Referencia: 2015/0/1 Material: SAN

Denominación: TR 50 Redondo SVR Data: 27/07/2021

Motivo informe: Prueba de homologación

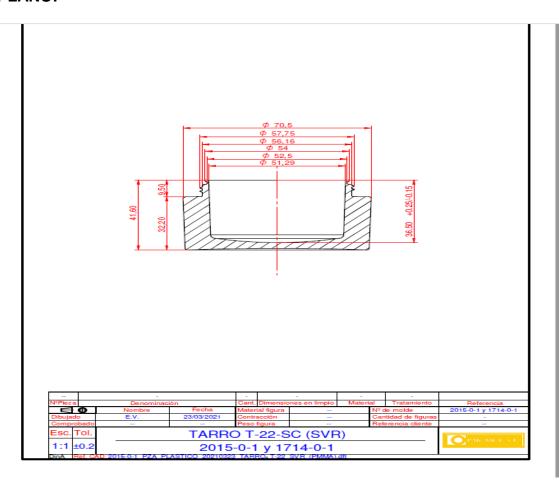
Motivo informe: Prueba de homologación											
1	plásticos	faca s. a.	INFORME REPARACIÓ MOTLLE								
2	REFERÈNCIA	DENOMINACIÓ									
	2015/0/1	TARRO T-22SC (SVR)									
1											
,	DATA SORTIDA	DATA ENTRADA	MOTIU REPARACIÓ/MODIFICACIÓ	REPARACIÓ /MODIFICACIÓ EFECTUADA	INTERN PAKMOL	DATA / PROVA №.	OK?				
Ī	29/03/2021		Los Puntos de Inyección tienen rebabas y los								
			dimensionales se han de revisar. Las roscas son								
			diferentes respecto al 1714/0/1 es mas dificil								
		! !	encarar las tapas. Ver informe Calidad.								
		22/07/2021		Despues de ver el informe emitido por calidad y							
				corroborando las diferencias, y problemas con las							
				roscas respecto a su homolo 2014/0/1 hemos procedido a eliminar y hacer de nuevo la roscas en							
				todas las correderas completamente nuevas.							
				Revisamos problemas con valvulas de inyeccion y							
				reparamos las 3 unidades que presentaban fugas de

aire que ocasionaban que no cerraran							
				correctamente dejando teton en punto de							
				inyeccion.							
				Reparamos roscas y asientos en TGM de la tija de							
				expulsion (Solicitado por Dpto.Fabricacion).							
				Despues de las dimensiones obtenidas en prueba							
				anterior y en base al dimensional emitido por							
				fabrica, Notamos que el Ø interior del tarro y la							
				profundidad del alojamiento del cubilete estan							
				mas grandes, decidimos no rebajar pues							
				consideramos que estas desviaciones van a favor.							
0				(Ajusteremos nominales y tolerancias en plano

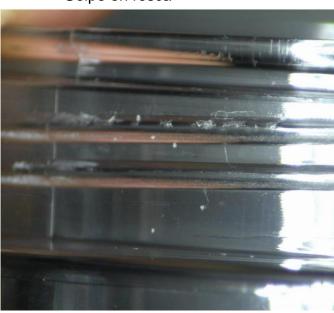
2.- FUNCIONAL: Los tarros en montaje no presentan ninguna anormalidad, no rompen, se montan completos. La tapa va un poco dura a la entrada del primer paso de rosca, se montan en la maquina 23 semiautomática que es la misma en la cual en producción normal se harían. Se aprovecha y se monta en las 3 presentaciones de cubilete de fabrica y como en todos los conjuntos el cubilete 1905/1/0 presenta mas dureza al entrar.

Rebaba en Pl

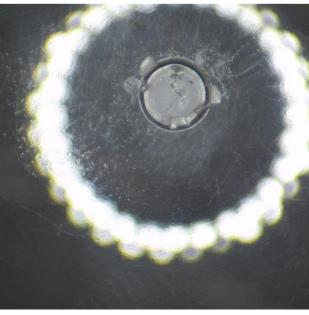
Las figuras 7,8,9 y 10 presentan golpe en la rosca. Todas las figuras siguen presentando rebaba en el punto de inyeccion, unas mas que en otras pero igual que la prueba anterior

Al momento de roscar, practicamente es similar al molde 1714/0/1 quizas un poco mas dura pero nada importante, pero en el aspecto sigue habiendo diferencias en las entradas de rosca

**CONCLUSIÓ:** NOK, la condición de punto de inyección con rebaba aún se mantiene en todas las figuras, el aspecto de entrada de rosca aun es distinto al molde 1714/0/1 se tendrían que suavizar la entrada de rosca y pulir los golpes en las mismas. Ademas de sincerar las cotas de plano.
